Dodatek č. 4 ke Smlouvě o dílo

Revitalizace objektu Vrbenského kasáren, evidenční číslo 26800017

ZMĚNOVÝ LIST

Bourací práce

Demontaž podlah z prken

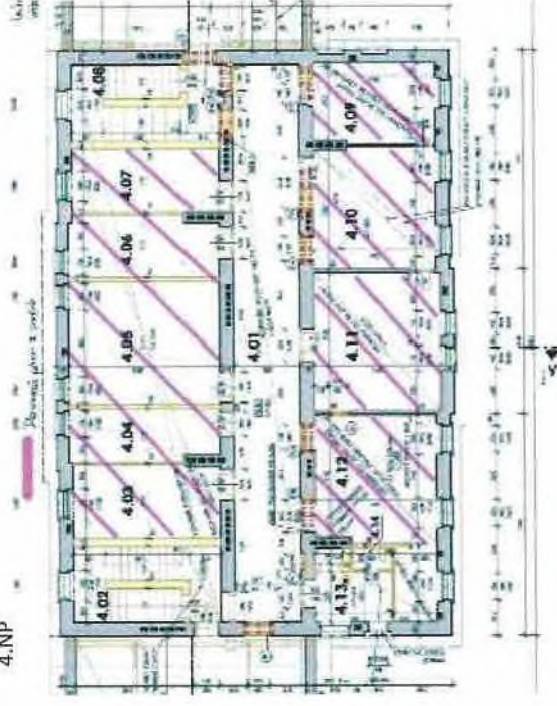
Odstranění prkenné podlahy pod vlysovou náslapnou vrstvou, odstranění vlysové náslapné vrstvy na prkenné podlaží v 1 PP. Odstranění betonových podkladních vrstev pod dřevěnými podlahami v 1.pp. Odstranění betonových podkladních vrstev pod dlažbami. Odstranění nárýpu tl. 20 cm.

Při provádění prací bylo zjištěno, že se v konstrukci skladby podlahy v 1PP nachází náslapné vrstvy vlysové podlahy na prkenné podlaží, které nejsou součástí projektové dokumentace. V 1NP - 4NP se jedná o doplnění bouracích prací spočívajících v odstranění prkenné podlahy pod uvažovanou vlysovou podlahou. Při provádění bouracích prací bylo zjištěno, že pod dřevěnou podlahou v 1PP je betonová konstrukce, kterou je nutné vybourat, aby se mohla provést nová skladba podlah dle projektové dokumentace. Po odstranění konstrukce podlahy bylo zjištěno, že předpokládaná tloušťka nárýpu, se kterým uvažuje výkaz výměr, neodpovídá skutečnému stavu. Jedná se o změny, jejichž potřeba vznikla v důsledku okolností, které zadavatel, jednající s náležitou péčí, nemohl předvídat, a tato změna nemá celkovou povahu zakázky. Nejedná se o podstatnou změnu závazku ze smlouvy k veřejné zakázce.

Pozednice, vaznice, sloupy, nároží levá strana

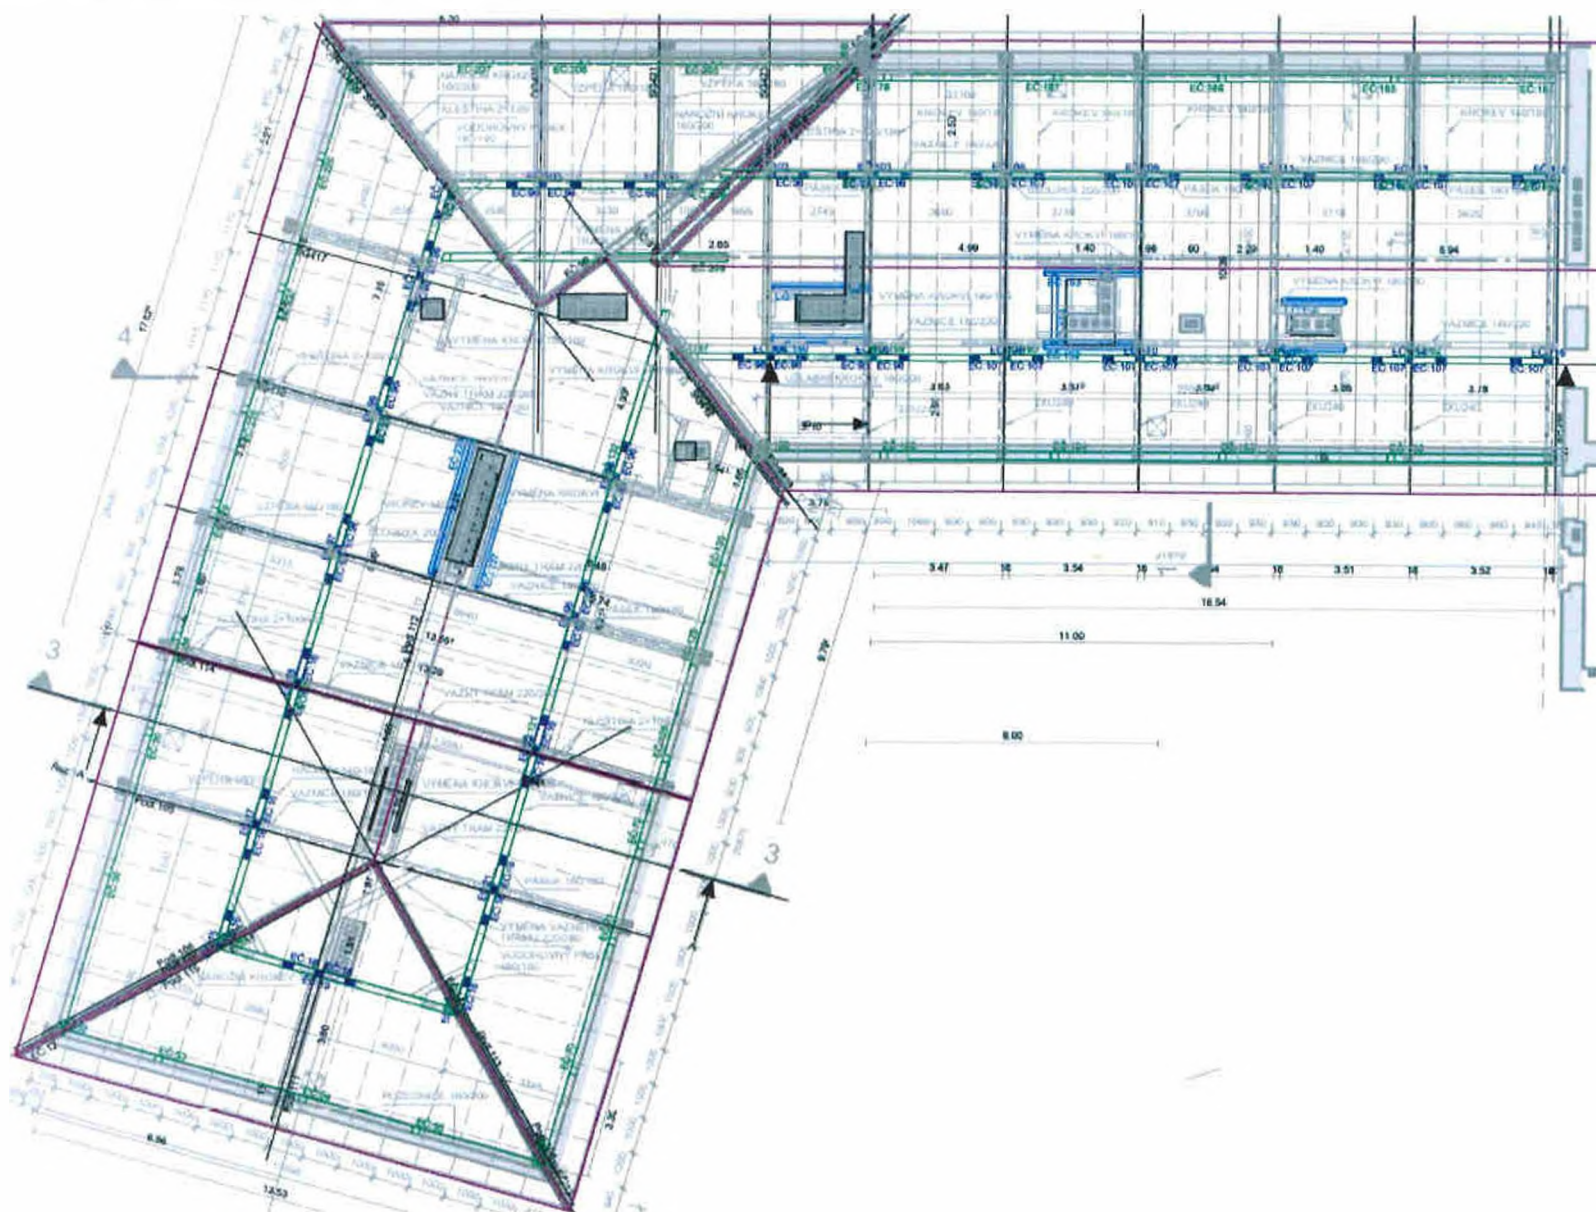
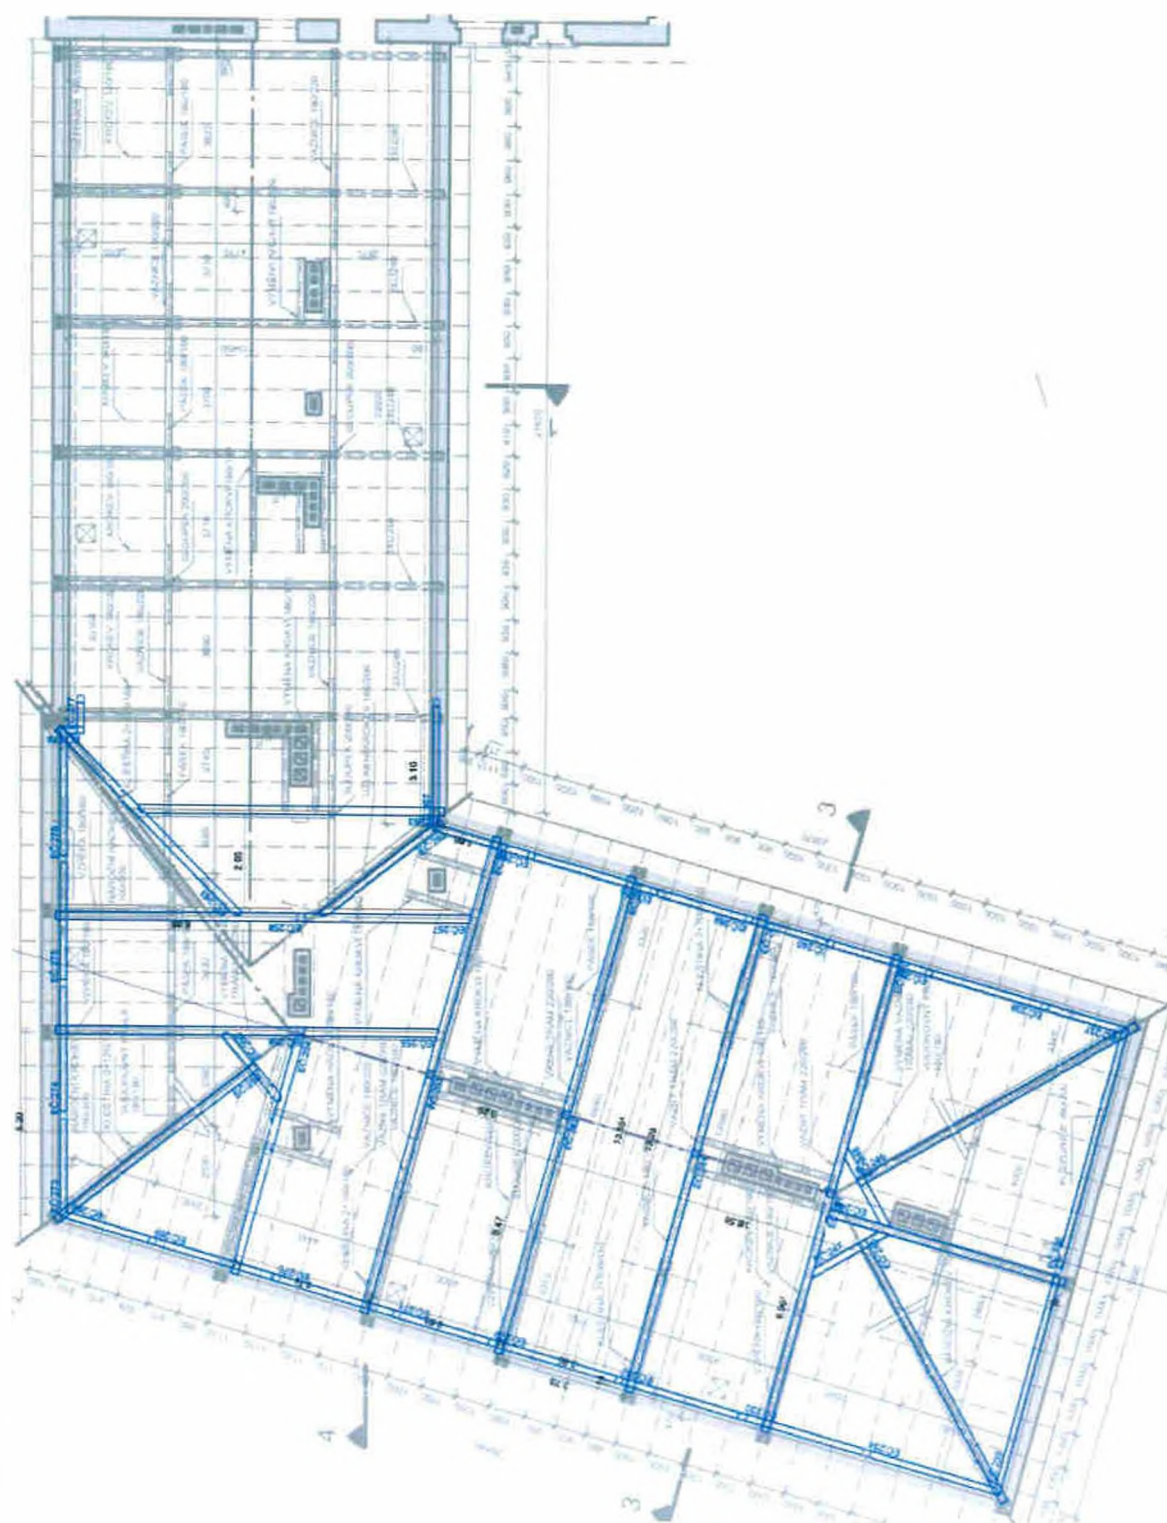
ZMĚNOVÝ LIST				6224	
Narovnání výkazu výměr krovu					
Stavba:		Vybudování přírodovědecké expozice a návštěvnického centra pro inovativní prezentaci přírodního dědictví Muzea východních Čech v Hradci Králové, Centrální krajský depozitář – SP			
Část stavby a stavební objekt:		A.5: Brownfield			
Předkládá:		Společnost GEOSAN GROUP		Datum: 11.06.2025	
Odesláno / předáno:		Přílohy / počet listů			
poštou		1) Položkový rozpočet změny	6	listů	
e-mailem		2) Projektové podklady	34	listů, výkresů	
osobně		3) Fotodokumentace	0	listů	
1 Technický popis změny:

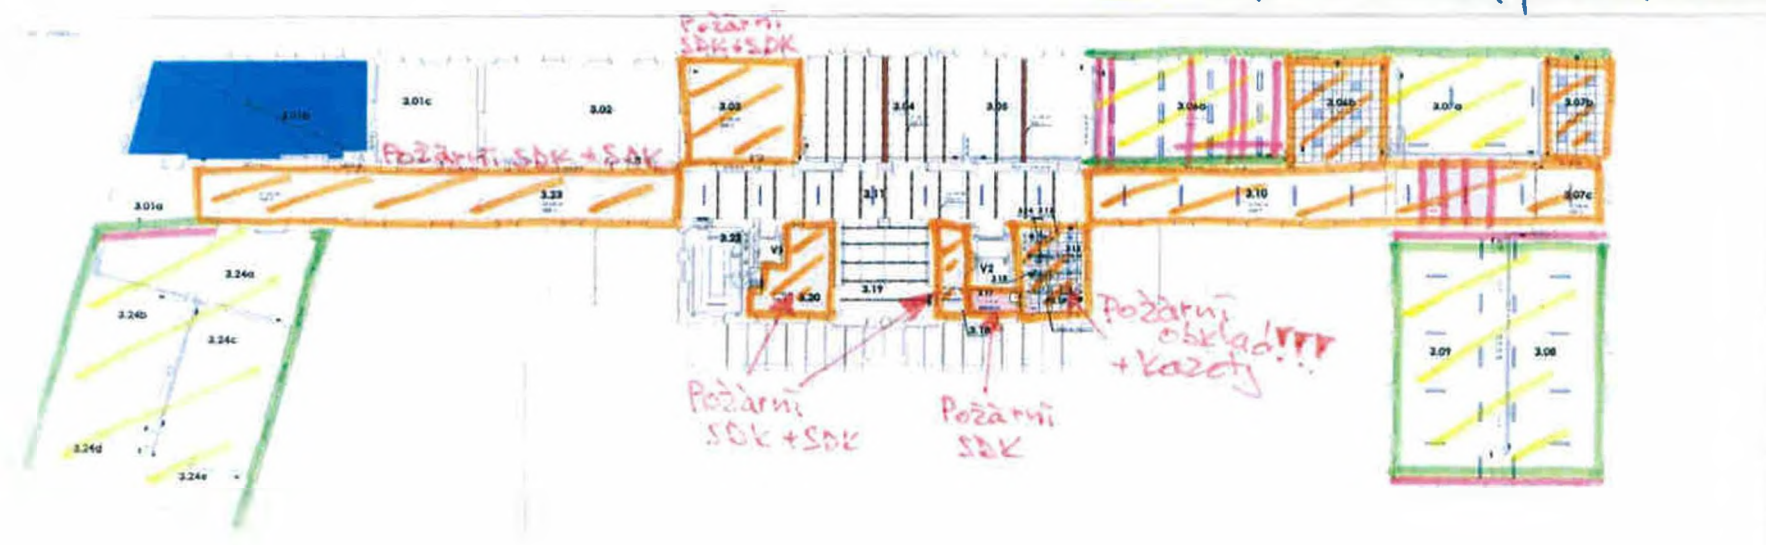
— Výměna trámů 3.NP
— Soudy protěží
— požární SDK + SDK / kazety
— doplnit skladbu požární SDK + SDK

-  PONECHANI PŮVODNÍ OMÍTKY STŘEDU
 PONECHANI PŮVODNÍ OMÍTKY STŘEDU + PAROTES
 KAZETOVÝ PODHALÉD + PAROTES + PONECHANI PŮVODNÍ OMÍTKY STŘEDU
 POŠKŮRNÍ SÍK PODHALÉD + PAROTES
 POŠKŮRNÍ SÍK PODHALÉD + SÍK PODHALÉD + PAROTES + PONECHANI PŮVODNÍ OMÍTKY STŘEDU

PŮDORYS 1.PP - PŘÍSTŘEŠEK SV - NOVÝ STAV

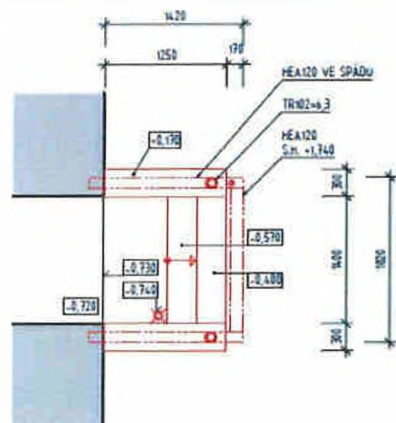
VV		" Přesun hmot pro konstrukce přístřešku " (7,605)		7,605			
	VV		Součet		7,605			
D		PSV	Práce a dodávky PSV				19 058,41	
D		711	Izolace proti vodě, vlhkosti a plynům				4 276,70	
52	K	711141559	Provedení izolace proti zemní vlhkosti pásy přitavením NAIP na ploše vodorovné V	m2	1,750	116,15	203,26	SOD
	VV		" Provedení HI na vodorovné ploše - HI z modifikovaných SBS asfaltových pásů - tl. 3,5 mm "					
	VV		" Provedení vodorovné HI " (1,25*1,4)		1,750			
	VV		Součet		1,750			
119	M	62857037.ZP	pás asfaltový natavitelný modifikovaný SBS tl 3,5mm s vložkou kombinovanou	m2	2,013	126,25	254,14	SOD
	VV		" Dodávka vodorovné HI " ((1,25*1,4)*1,15)		2,013			
	VV		Součet		2,013			
50	K	711111001	Provedení izolace proti zemní vlhkosti natěradly a tmely za studena na ploše vodorovné V nátěrem penetračním	m2	1,750	13,13	22,98	SOD
	VV		" Provedení asfaltového laku / nátěru pod vodorovnou HI - asfaltový penetrační nátěr na bázi modifikovaného asfaltu "

1.PP

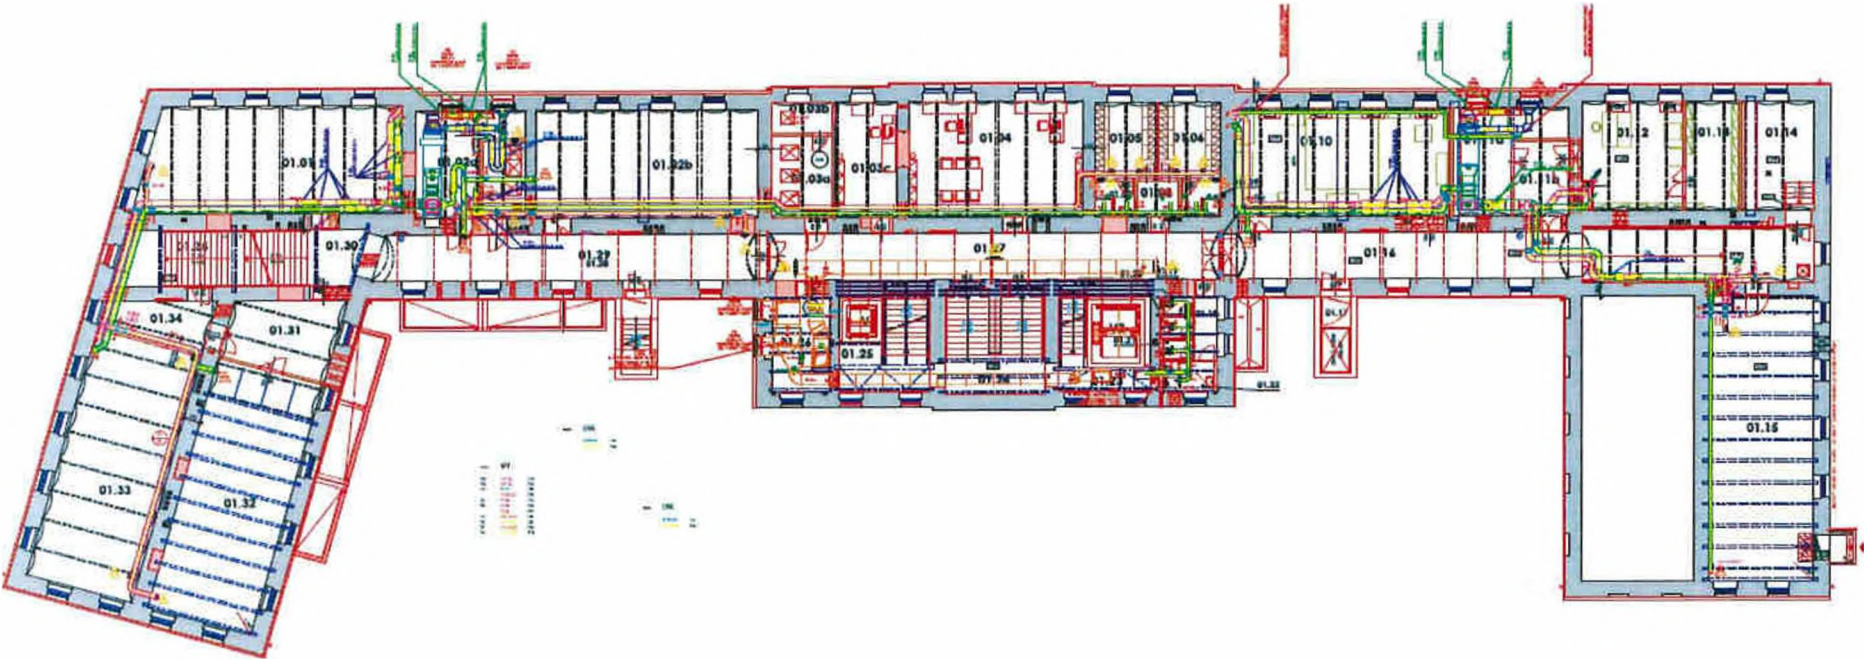
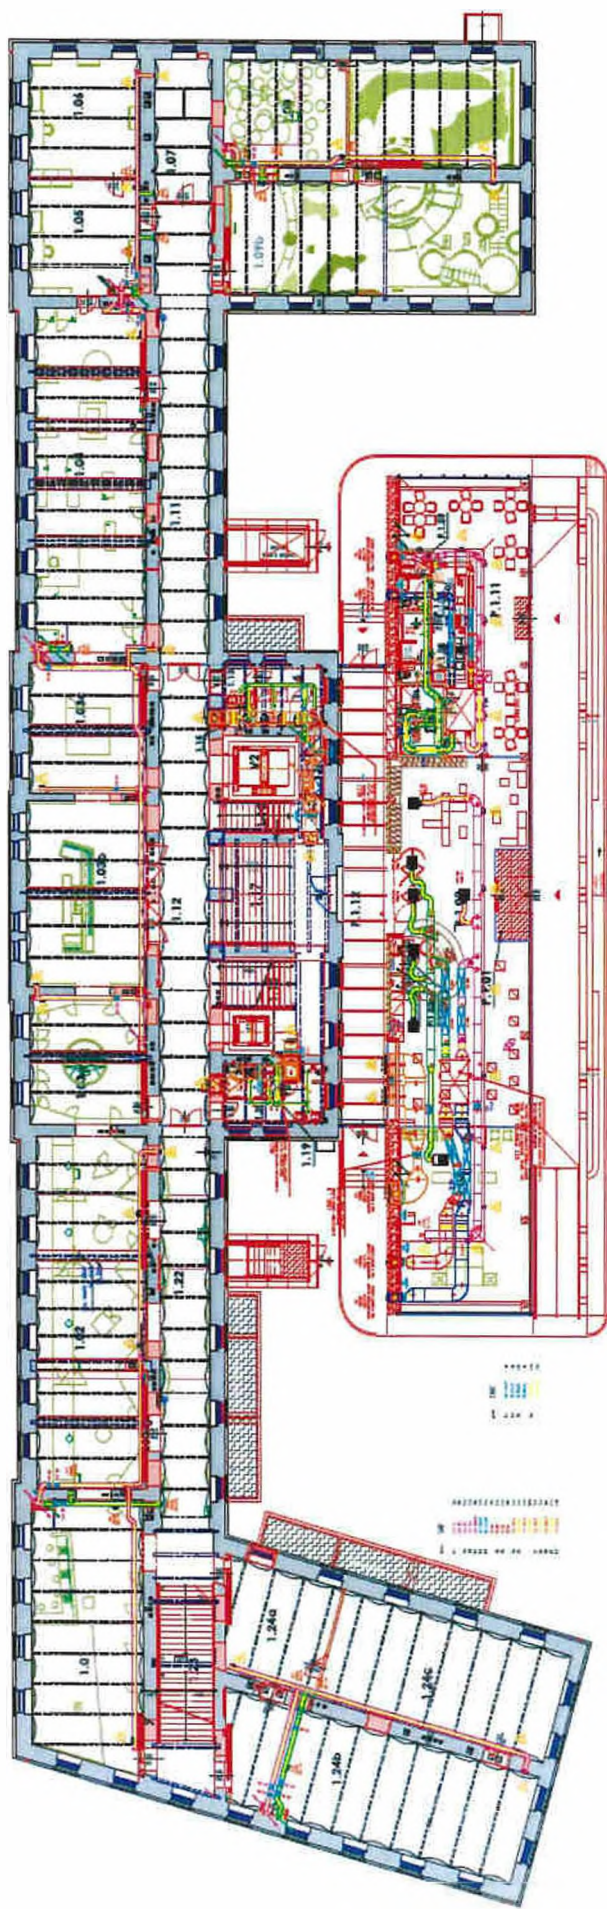
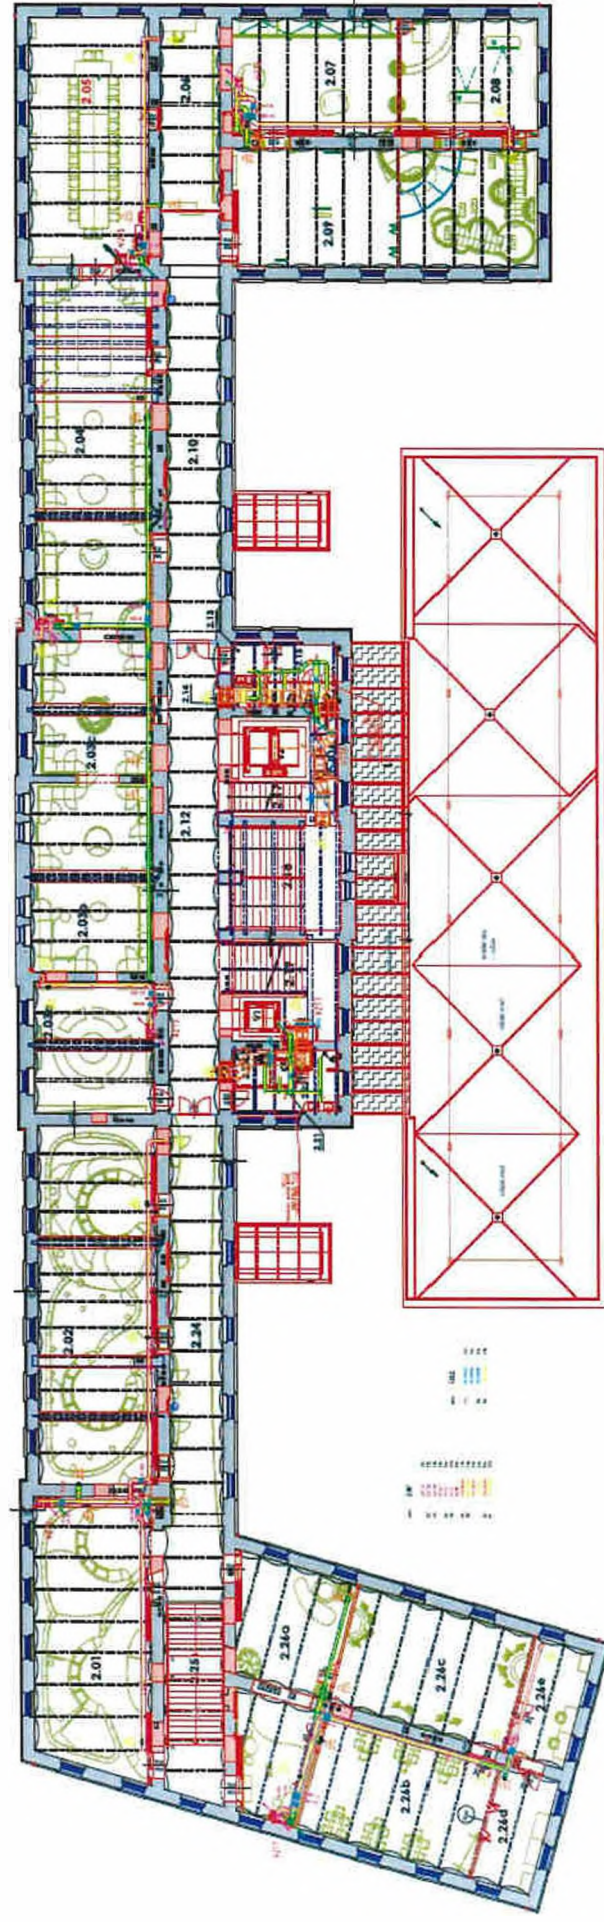
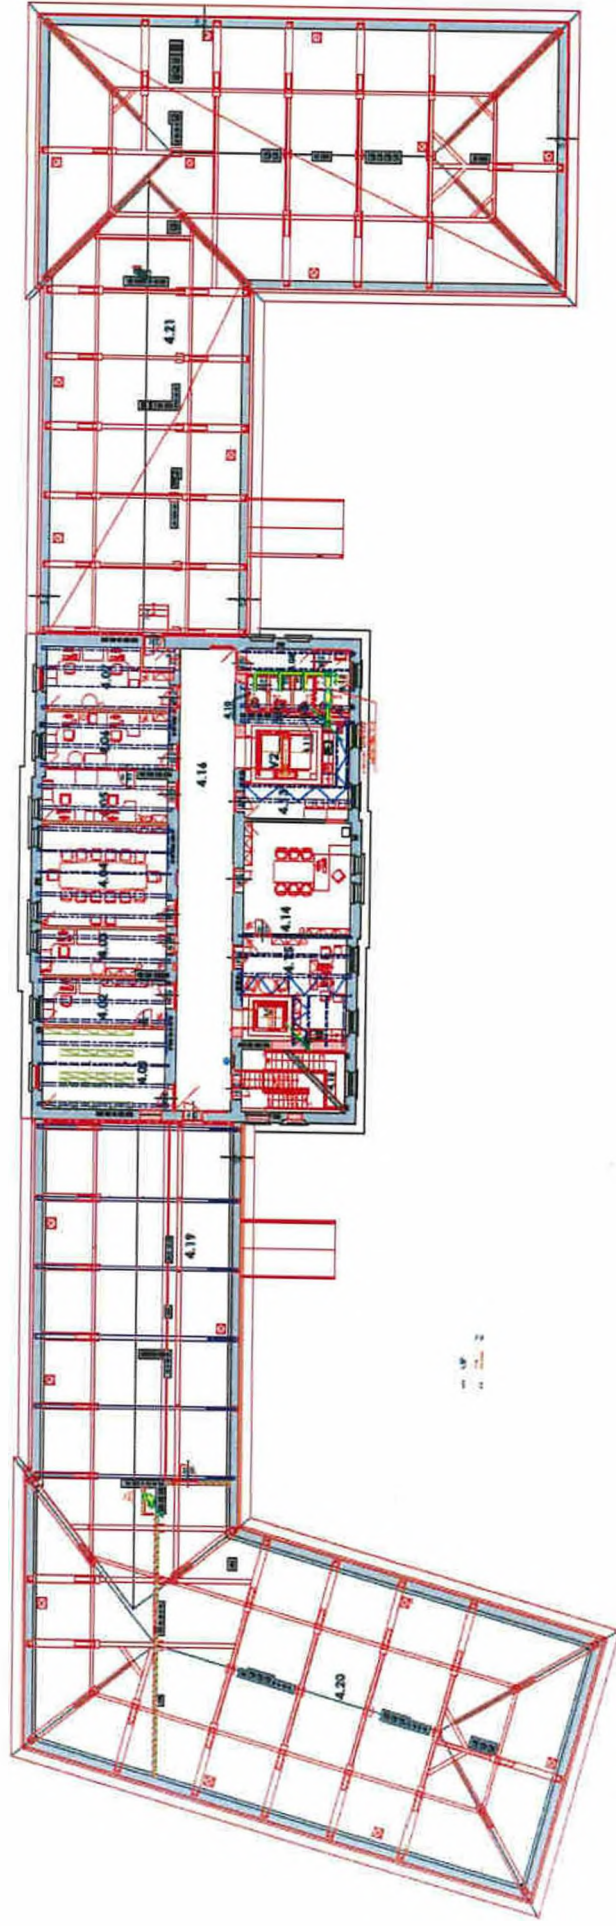
Poř.	Kód	Popis	MJ	Výměra	Jedn. Cena	Cena	Cenová soustava
Nový stav: Die VV				38,000			
Die PD 1 NP				Die PD 1 NP	15,000		
Die PD 1 NP				Die PD 1 NP	7,000		
Die PD 2 NP				Die PD 2 NP	10,000		
Die PD 3 NP				Die PD 3 NP	10,000	1	
Die PD 4 NP				Die PD 4 NP			
742	751993309 SPC	D+M Mřížová výustka s regulací 630×450 mm - přívodní - Specifikace dle PD - MVP	kus	9,000	3 545,61	31 910,49	SOD
Výkaz výměr: "Mřížová výustka pro potrubí"							
"1. NP" (1)1							
"2. NP" (1)1							
"3. NP" (1)1							
"V ceně zapojení, umístění, utěsnění a veškeré další nutné příslušenství a materiálu pro zajištění správné funkce"							
Nový stav: Die VV				3,000			
Die PD 1 NP				3,000			
Die PD 2 NP				3,000			
Die PD 3 NP				3,000			
N	75199.J	D+M Mřížová výustka s regulací 300×200 mm - přívodní - Specifikace dle PD - MVP	kus	1,000	1 271,25	1 271,25	VLASTNÍ
Výkaz výměr: "Mřížová výustka pro potrubí"							
"4. NP" (1)1 levá část na přívodní části

Nový stav: Die VV				1,000			
Die PD 4 NP				1,000			
N	75199.K	D+M Mřížová výustka s regulací 355×150 mm - Odtahové - Specifikace dle PD - MVP	kus	4,000	1 501,25	6 005,00	VLASTNÍ
Výkaz výměr: "Mřížová výustka pro potrubí"							
"1. NP" (1)1 pro VZ1 3 veškeré odvodní výustky P.1.1.1							
Nový stav: Die VV				3,000			
Die PD 1 NP				3,000
